泊発電所3号炉

基準津波に関するコメント回答

(日本海東縁部に想定される地震に伴う津波)

令和4年5月27日
北海道電力株式会社

敷地北側防潮堤の損傷状態:健全 (北部あり-南部あり)

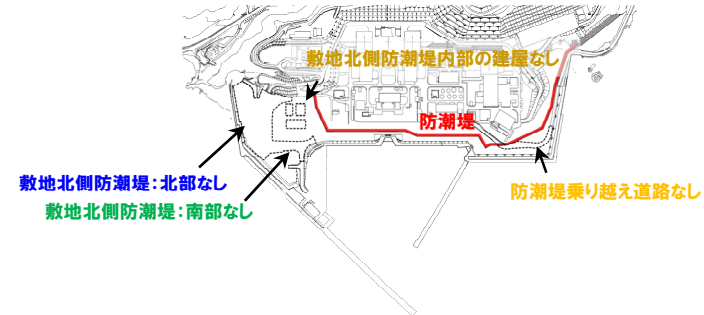
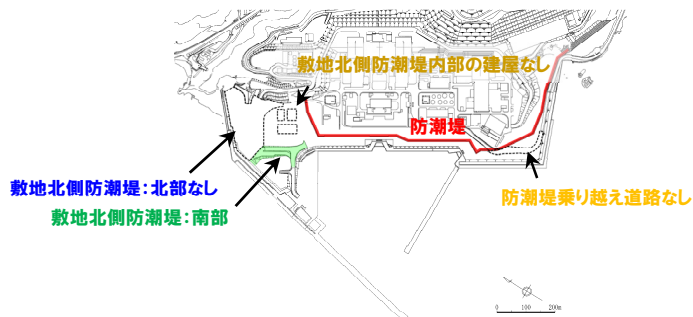
- 防潮堤については、その平面的な位置及び形状が今後さらに変更される場合には、さらなる防潮堤の設計変更や基準津波の再解析等審査工程への影響が大きいことから、形状等の変更の可能性がないことの早期確認が重要。このため、残置する防潮堤や建屋からの影響など防潮堤の平面的な位置及び形状の決定に影響する事項について根拠を含めて網羅的な整理と説明が必要。具体的には、第1032回(令和4年3月3日)審査会合で事業者が示した3つの評価項目^{※1}を含め、影響を及ぼす評価項目の選定プロセスを整理し説明するとともに、定量的な影響評価の実現性を検討した上で、評価方針及びその妥当性を説明すること。
- ※1:①瓦礫が漂流物となり非常用海水冷却系の機能に及ぼす影響、②泥水の発生による非常用海水冷却系の機能及び津波荷重に及ぼす影響、③瓦礫が漂流物となり漂流物衝突荷重に及ぼす影響

- 防潮堤の海側の残置する敷地北側防潮堤及び敷地北側防潮堤内部の建屋について、それらが損傷した場合の防潮堤に対する波及的影響を定量的に評価することが困難という判断に至ったことから撤去することとした。
- 防潮堤の海側に車両等がある場合に津波漂流物となる可能性を考慮し、防潮堤乗り越え道路については設置しないこととした。

○敷地北側防潮堤、内部の建屋及び防潮堤乗り越え道路は、モデル化が不要となるため、これらの損傷状態の検討は不要とし、敷地北側防潮堤の損傷状態①（北部なし-南部なし）を基本地形として検討する。

敷地北側防潮堤の損傷状態	変更前 (令和3年12月24日審査会合)	変更後 (今回説明)
健全 (北部あり-南部あり)	基本地形として検討。	敷地北側防潮堤、内部の建屋及び防潮堤乗り越え道路は、モデル化が不要となるため、これらの損傷を考慮した検討は不要とする。
敷地北側防潮堤の損傷状態① (北部なし-南部なし)	不確かさケースとして検討*。	基本地形として検討。
敷地北側防潮堤の損傷状態② (北部なし-南部あり)	不確かさケースとして検討*。	敷地北側防潮堤、内部の建屋及び防潮堤乗り越え道路は、モデル化が不要となるため、これらの損傷を考慮した検討は不要とする。
敷地北側防潮堤の損傷状態③ (北部あり-南部なし)	不確かさケースとして検討*。	敷地北側防潮堤、内部の建屋及び防潮堤乗り越え道路は、モデル化が不要となるため、これらの損傷を考慮した検討は不要とする。
